# PIANO ATTUATIVO DI RICOSTRUZIONE NUCLEO STORICO DI VALLE

TAV. 25

Relazione di adeguamento ai pareri della Conferenza Permanente del 29/09/2022

# PUA | CONTRADA VALLE

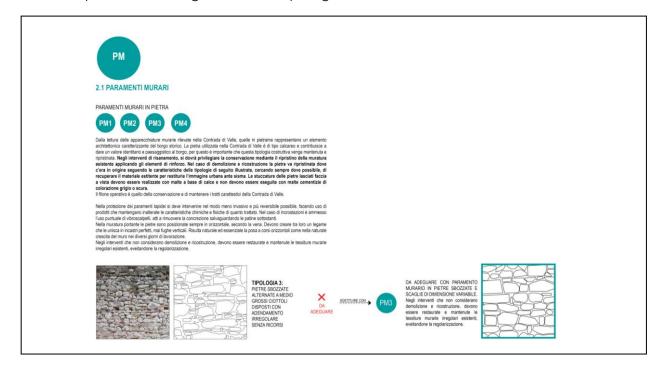
- "Relativamente alle soluzioni progettuali di cui all'elaborato individuato come"Tav. 18 indirizzi
  per gli spazi aperti e qualità dell'immagine urbana" occorrerà garantire il minimo impatto
  attraverso:

- il maggior ricordo possibile ai materiali compatibili con gli aspetti naturali dei luoghi, riducendo l'utilizzo dei materiali che impermeabilizzano i suoli come asfalto e nel caso si preferiscano asfalti ecologici a basso impatto ambientale;

- ii. la massima conservazione della qualità paesaggistica rilevabile nello stato di fatto anche attraverso la conservazione del margine naturale "a prato" dell'abitato;

- iii. per i corsi/margini laterali del percorso carrabile prevedere che siano circoscritti in moduli di pietra naturale;
  - iv. eventuali banchine e/o percorsi contermini siano pavimentati esclusivamente con moduli in pietra naturale allettata a secco, o con materiali tradizionali naturali ai fini di una maggiore compatibilità paesaggistica e di una maggiore permeabilità dei suoli;".

Le indicazioni sono state inserite nell'elaborato Tav.13 Norme Tecniche di Attuazione, all'art. 12 NORME GENERALI PER LA RIQUALIFICAZIONE DELLO SPAZIO APERTO alla voce PAVIMENTAZIONI DI STRADE, RAMPE E SCALINATE:

Relativamente alle soluzioni progettuali di cui all'elaborato individuato come "Tav. 18 indirizzi per gli spazi aperti e qualità dell'immagine urbana" occorrerà garantire il minimo impatto attraverso:

i. il maggior ricorso possibile ai materiali compatibili con gli aspetti

naturali dei luoghi, riducendo l'utilizzo dei materiali che impermeabilizzano i suoli come l'asfalto e nel caso si preferiscano

asfalti ecologici a basso impatto ambientale;

ii. la massima conservazione della qualità paesaggistica rilevabile nello stato di fatto anche attraverso la conservazione del margine naturale "a prato" dell'abitato;

iii. per i corsi/margini laterali del percorso carrabile prevedere che siano circoscritti in moduli di pietra naturale;

iv. eventuali banchine e/o percorsi contermini siano pavimentati

esclusivamente con moduli in pietra naturale allettata a secco, o con materiali tradizionali naturali ai fini di una maggiore compatibilità paesaggistica e di una maggiore permeabilità dei suoli.
